1 de julio de 2024
EIC-Lanamme-717-2024

Asunto: Evaluación de alcantarilla de cuadro en San Pedro de Lepanto

Figura 8. Detalles de refuerzo externo propuesto por empresa constructora para losa y paredes.

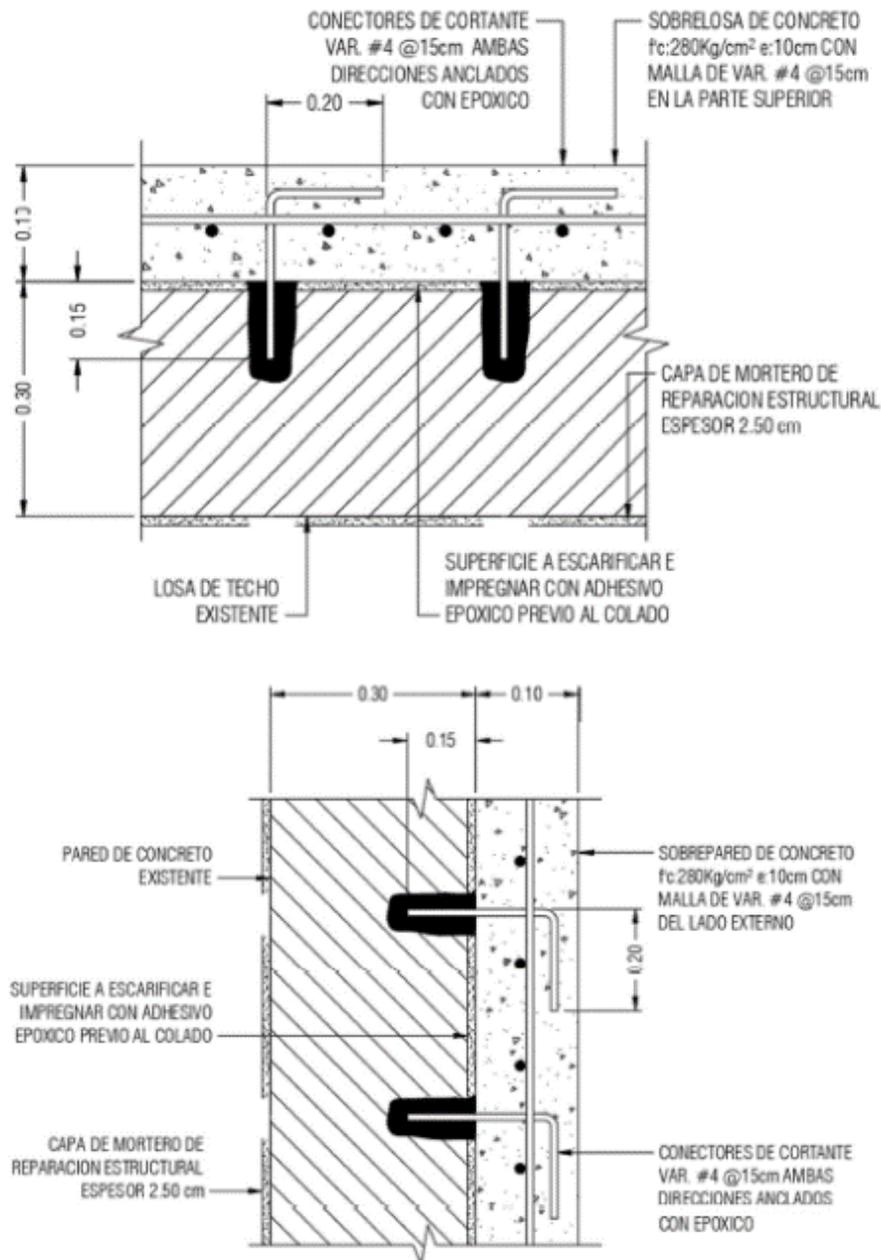
De la revisión documental se observa que, con el objetivo de solventar esta situación y garantizar la integridad de la alcantarilla ante los efectos del tránsito y cargas del terreno, la empresa encargada de la construcción (Constructora NURA) propuso una solución por medio de la construcción de un encamisado externo de 0,1m con refuerzo de acero a construirse en las caras internas de los bastiones y en la zona superior de la losa (ver figura 8) con el objetivo de incrementar la sección de estos elementos. Dicha solución fue propuesta por el Ing. Manuel Cruz Torres IC-11686 y se aportó la memoria de calculo que respalda la misma.

- Se pudo constatar la ejecución de las obras de reforzamiento externo que se propusieron para solventar el incumplimiento en la resistencia a la compresión del concreto de bastiones y losa que se demostró en los informes de control de calidad aportados. Estas obras cuentan con un diseño realizado por un profesional responsable, por lo tanto, no es competencia de este laboratorio evaluar la calidad de la propuesta ejecutada.
